Sachstandsbericht Tretbecken Eggelandpark

Anfrage der Fraktion Bündnis 90/Die Grünen vom 01.07.2025

Bauvorhaben:
EFRE - Projekt "Aktiv- und
Gesundheitspark"

**Änderung Leitungsbaus
am Tretbecken**
- neue Einleitungsstelle
in den Katzohlbach

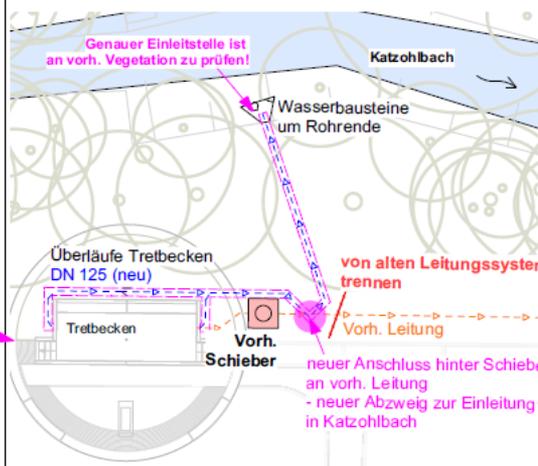
Außerdem wird festgestellt, dass die angeschlossenen Entwässerungsleitungen an das vorh. Bestands-Schachtsystem nur einen verzögerten Ablauf zulässt. Hier besteht die Gefahr, dass das Becken bei zu schneller Wasserzufuhr und verzögerten Ablauf unter Umständen überläuft.

Um den verzögerten Ablauf zu umgehen, wird entschieden, dass die Entwässerungsleitungen am Treibecken neu gelegt werden sollen und direkt in den Katzohlbach abgeleitet werden sollen. Hierfür stellt die Stadt Bad Driburg zeitnah einen Änderungsantrag bei der unteren Wasserbehörde. Nach Zustimmung des Kreises Höxter soll das Entwässerungssystem, wie folgt neu gelegt werden: Die seitlichen Überläufe sollen mit neuen Leitungen hinter dem Becken zusammengeführt werden und nach dem vorh. Schieber an das alte Leitungssystem wieder angeschlossen werden. Der weitere Leitungsverlauf soll vom alten Schachtsystem getrennt werden und direkt in den Katzohlbach abgeleitet werden.

→ Die erforderlichen Leitungsarbeiten hierfür übernimmt die Fa. [redacted] auf eigene Kosten.

→ Die Ausführung der Leitungsarbeiten soll so schnell wie möglich erfolgen, direkt nach Zustimmung des Kreises Höxter zum Änderungsantrag.

Rohrende profilgerecht abschneiden.
Wasserbausteine -Steinschüttung ca.
10/60 im Böschungsbereich einbauen.
